Vysvětlení, změna nebo doplnění zadávací dokumentace č. 16

Název veřejné zakázky	UK – Výstavba Kampusu Albertov – Biocentrum
Druh a režim veřejné zakázky	Veřejná zakázka na stavební práce zadávaná v nadlimitním režimu
Profil zadavatele	https://zakazky.cuni.cz/
Evidenční číslo ve VVZ	Z2023-018663

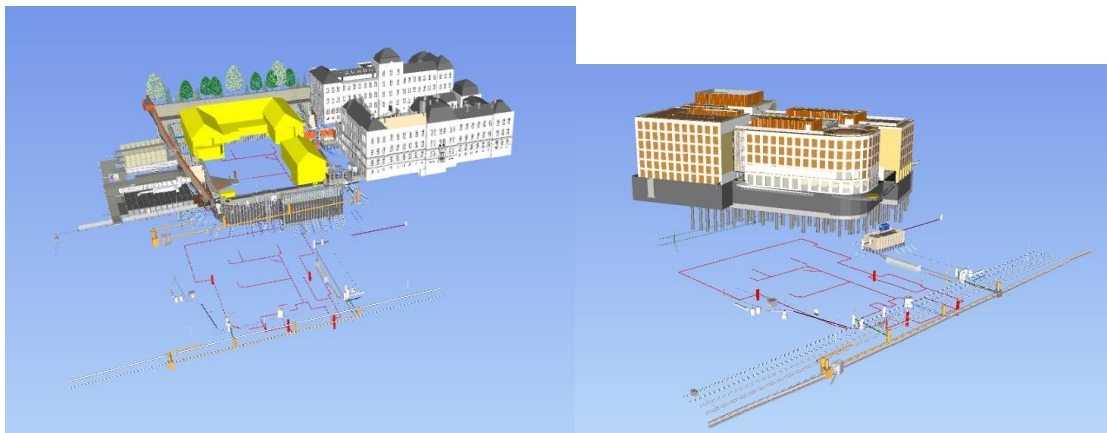
Uchazeč se v dokumentu „BEP_BEC_DPS_jama_N“ v bodě „2.7 Softwarové nástroje při zpracování“ dočetl:

„Všechny modely musí být v měřítku 1:1 sjednocené umístění polohy a orientace ke světovým stranám, použité jednotky jsou milimetry. Pro rychlou koordinaci správného umístění připojených souborů do výsledného modelu je vhodné použít několik modelových čar (nebo referenčních rovin) jako orientačních bodů. Tyto pak umožňují rychlou orientaci při kontrole správného osazení modelů.“

Uchazeč analyzoval předané IFC modely a zjistil, že všechny modely nesdílejí stejné souřadnice počátku. Model hlavního objektu je s částí „modelů stavební jámy“ na úplně jiných souřadnicích. Tuto odchylku není možné kompenzovat změnou souřadnic v koordinačním programu jednak proto, že modely byly předány ve formátu IFC, kdy jejich souřadnice vykazují nulové hodnoty, a také proto, že byly modelovány v rozdílné vzdálenosti od souřadného počátku. Dále si Uchazeč všiml, že modely neobsahují požadované skupiny vlastností negrafických informací dle ISO 16 739-1:2018.

Uchazeč se ptá, zdali by Objednatel mohl poskytnout dílčí modely, které na sebe polohově sedí a co do obsahu negrafických informací odpovídají požadavkům ze zadání?

Případně jestli by mohl poskytnout modely co na sebe polohově sedí se souřadnicemi [0,0,0], které by se následně referencovali k reálnému souřadnicovému systému z důvodu usnadnění práce?

U hlavního objektu je počátek logicky umístěn v rohu objektu

V této chvíli zadavatel neposkytne jinou verzi modelů, než které jsou součástí zadávací dokumentace. Vzhledem k tomu, že v průběhu PTK všichni respondenti shodně prohlásili, že v případě dodávky stavby nepočítají s využitím 3D modelů poskytnutých zadavatelem, nepočítáme ani s dalším rozvojem dosavadních modelů bez účasti zhotovitele.

Zhotovitel v případě zájmu může obdržet tyto modely v nativním formátu, avšak jen jako doplňkový zdroj informací, který nenahrazuje žádnou část zadávací dokumentace.

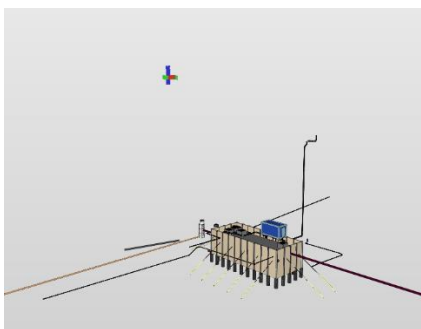
V případě dílčího modelu SO02_VODA je počátek naprosto mimo modelovou oblast

U modelu SO02_CHLOR je počátek ve stejné úrovni jako v případě hlavního objektu, avšak stejně na hlavní objekt nesedí, je totiž pootočen o určitý úhel
